## - PERIZIA DI VARIANTE N.3 -

### MODIFICA TECNICA N. 257 OS142 - Cordolo su pali da pk 11+678 a pk 11+701 Relazione di modifica tecnica n.257

**MODIFICA TECNICA N. 257**

**OGGETTO: Relazione di modifica tecnica relativa alla NC 971**

Figura 1: Posizione del palo n. 1

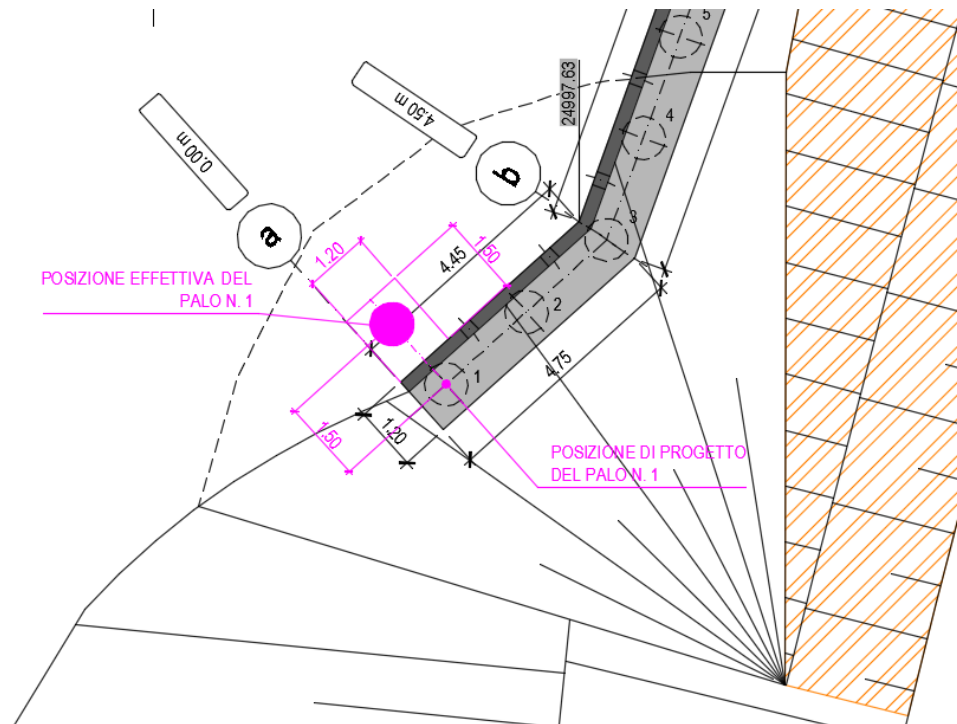
La presente nota tecnica riguarda la NC n. 971 (vedasi Appendice A) relativa al palo n.1 che è stato eseguito in una posizione diversa da quella prevista in progetto per l'impossibilità di proseguire la perforazione del palo oltre la profondità di 4.0 m per la presenza di un manufatto in calcestruzzo.

Il palo n.1 (vedasi Figura 1) è stato eseguito spostato di 1.5 m rispetto alla posizione prevista in progetto per cui viene allungato il cordolo per inglobare il palo stesso. La figura seguente riporta la nuova geometria del cordolo.

Figura 5: Pali arretrati di 1.5 m rispetto alla posizione di progetto. Analisi di stabilità in condizioni statiche (A2+M2+R2) V=120 kN/palo.

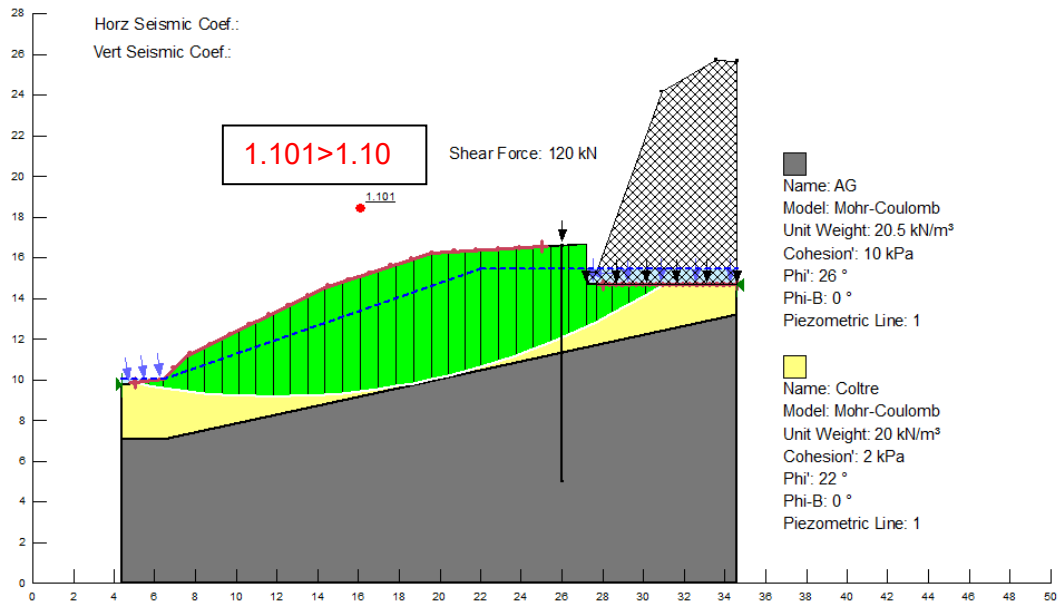
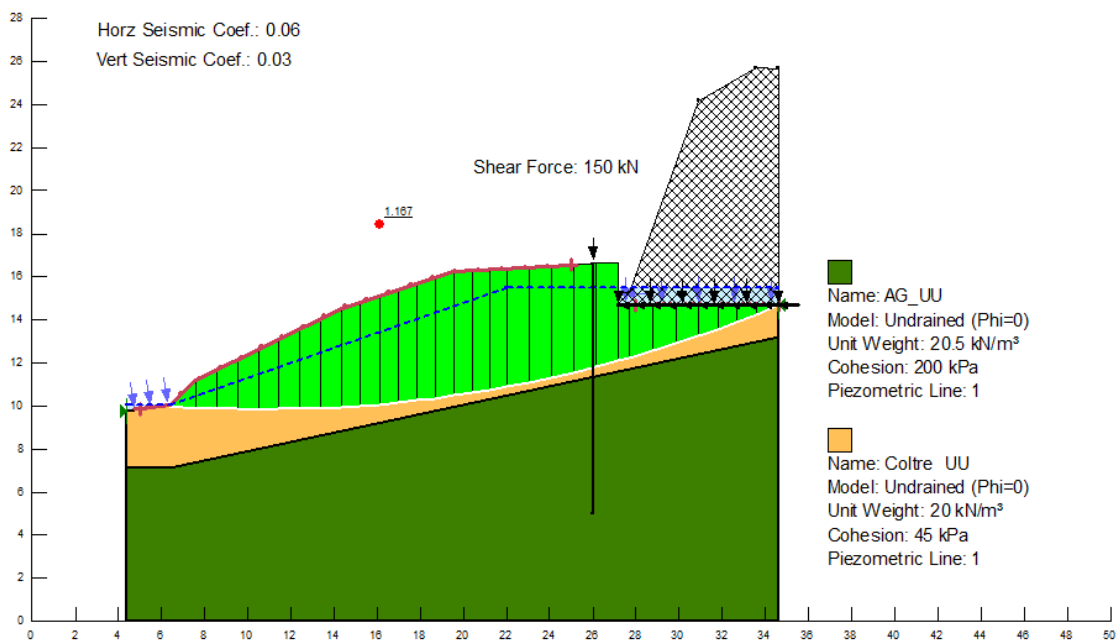
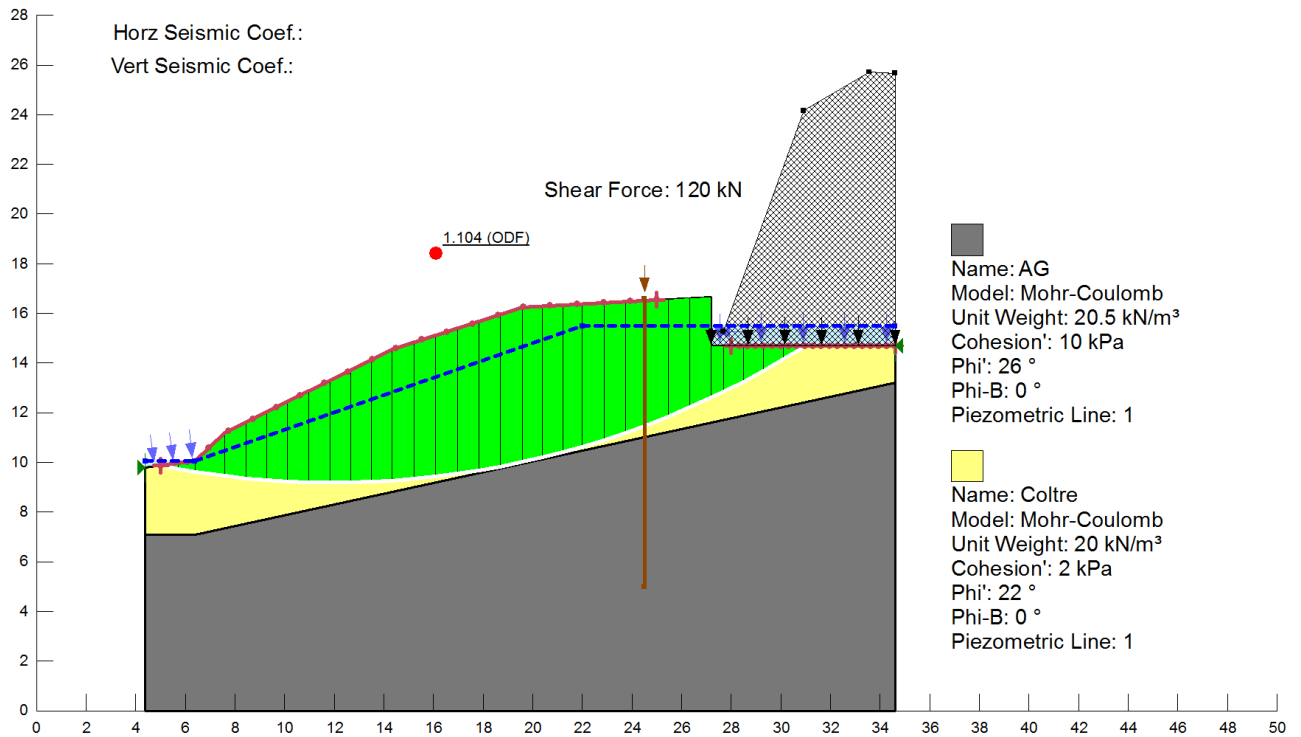
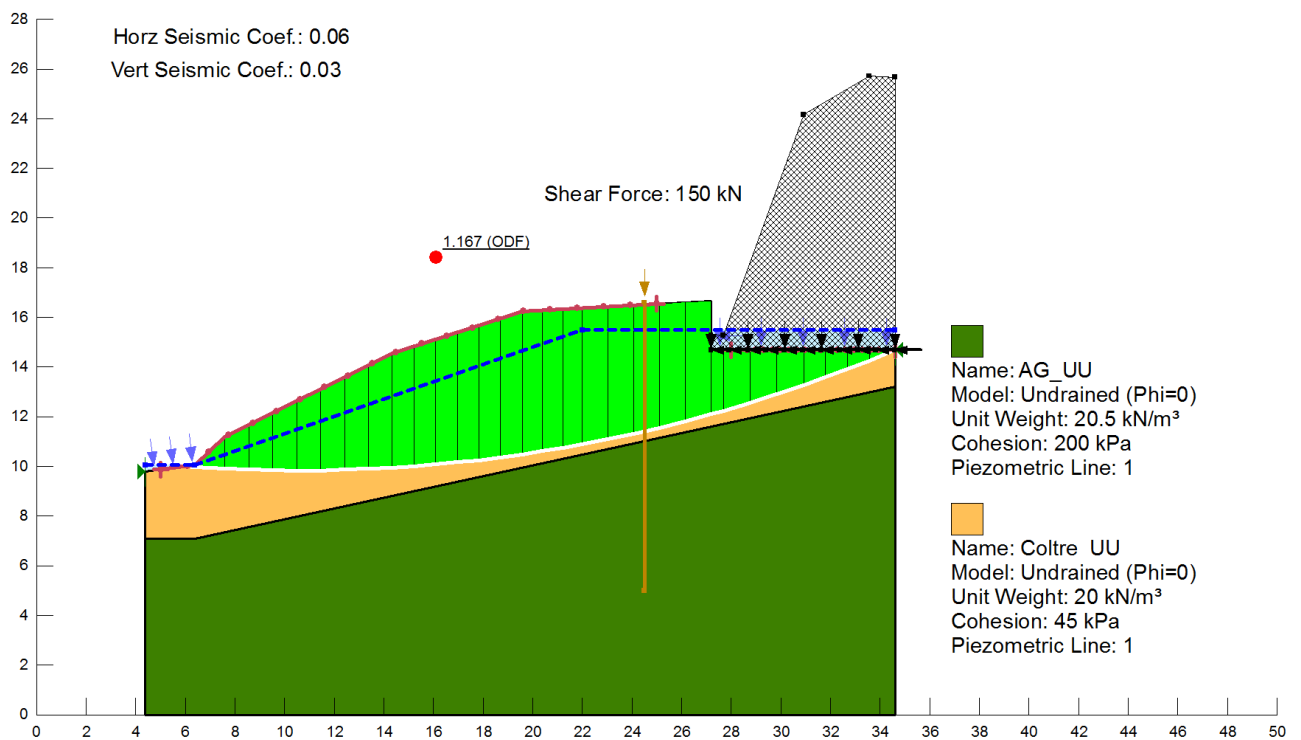
- Caso statico:  $V=120$  kN/palo (Figura 3) → FS=1.101;
- Caso sismico:  $V=150$  kN/palo (Figura 4) → FS=1.167.

Considerando lo stesso valore delle azioni stabilizzanti fornite dai pali ma arretrando i pali di 1.5 m, la Figura 5 e Figura 6 riportano i fattori di sicurezza alla stabilità che sono praticamente identici a quelli determinati con i pali nella posizione di progetto (Figura 3 e Figura 4):

- Caso statico:  $V=120$  kN/palo (Figura 5) → FS=1.104;
- Caso sismico:  $V=150$  kN/palo (Figura 6) → FS=1.167.

Sulla base quindi delle valutazioni svolte risulta confermata anche per il palo in posizione arretrata lo stesso schema di calcolo dei restanti pali di cui alla Figura 7. I risultati quindi delle verifiche riportate nella relazione PVOS142RC01\_50\_4137 sono validi anche per il palo in posizione arretrata senza necessità di modifiche e/o verifiche aggiuntive.
